## Vysvětlení zadávacích podmínek č. 2

**Název VZ:** Domov pro seniory FM, ul. Školská 401 – rekonstrukce budovy

**Číslo VZ:** P23V00000011

Dle výkresu č. 51 Výpis oken požaduje zadavatel okno do venkovního prostoru na schodišti O2 s požární odolností EI45 DP1. Ve výkresu č. 2 PBŘ tato odolnost není u okna určena.

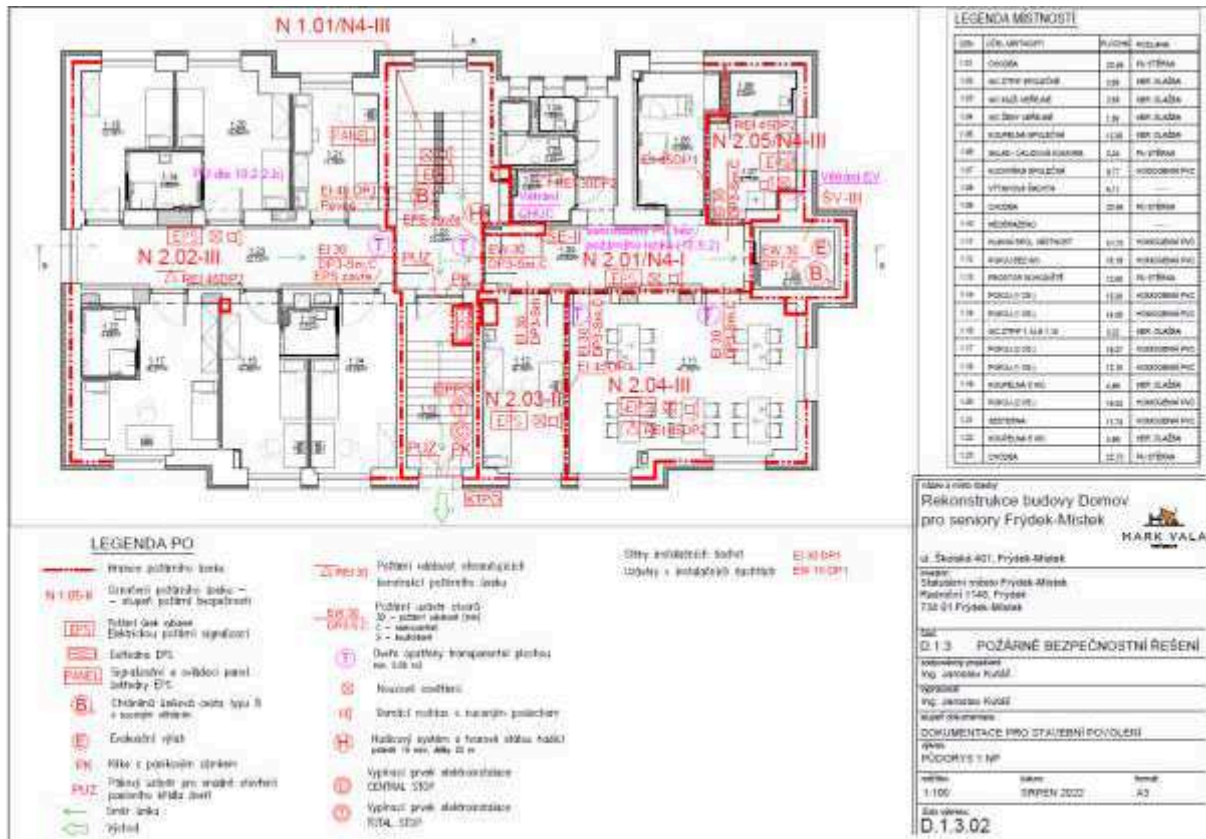
Žádáme zadavatele o prověření požadované požární odolnosti okna O2 a případně o úpravu výpisu prvků.
